改善箇所説明図

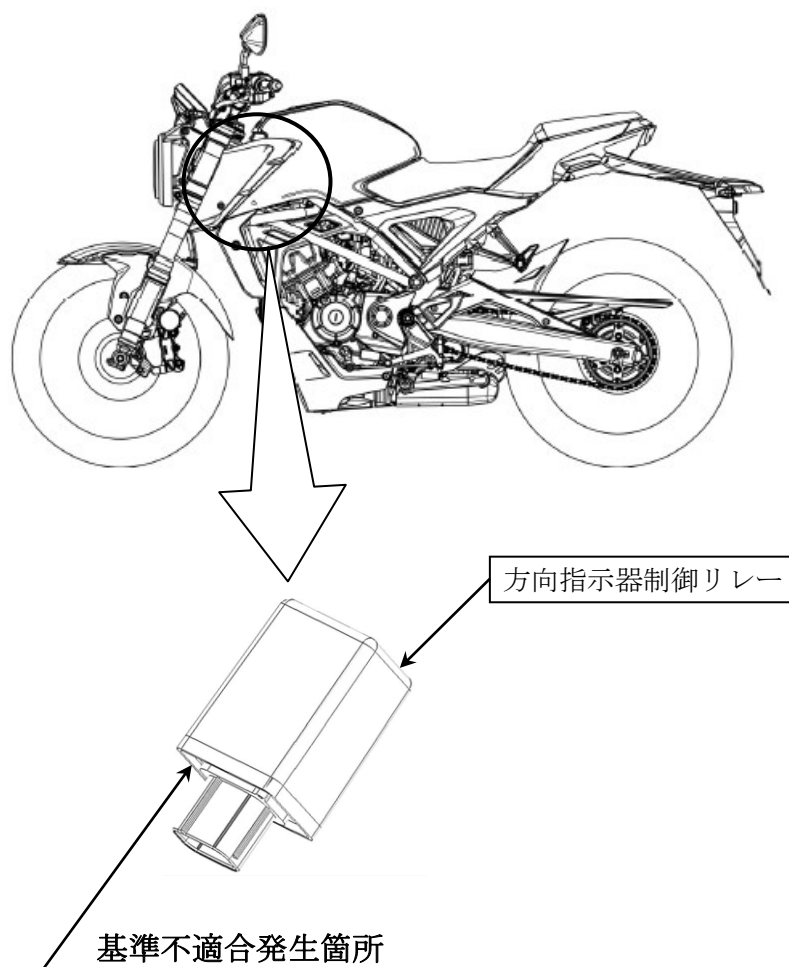
方向指示器を制御するリレーの内部回路が不適切なため、後部片側方向指示器が故障した際に、方向指示器のスイッチを故障側へ操作した後、故障していない側へ操作すると、故障していない側の前後方向指示器が速く点滅することがある。そのため、協定規則第53号の技術的な要件に適合しない。

全車両、方向指示器制御リレーを対策品と交換する。

注： は交換する部品を示す。

識別：車台番号打刻部付近に白色の識別ラベルを貼付する。
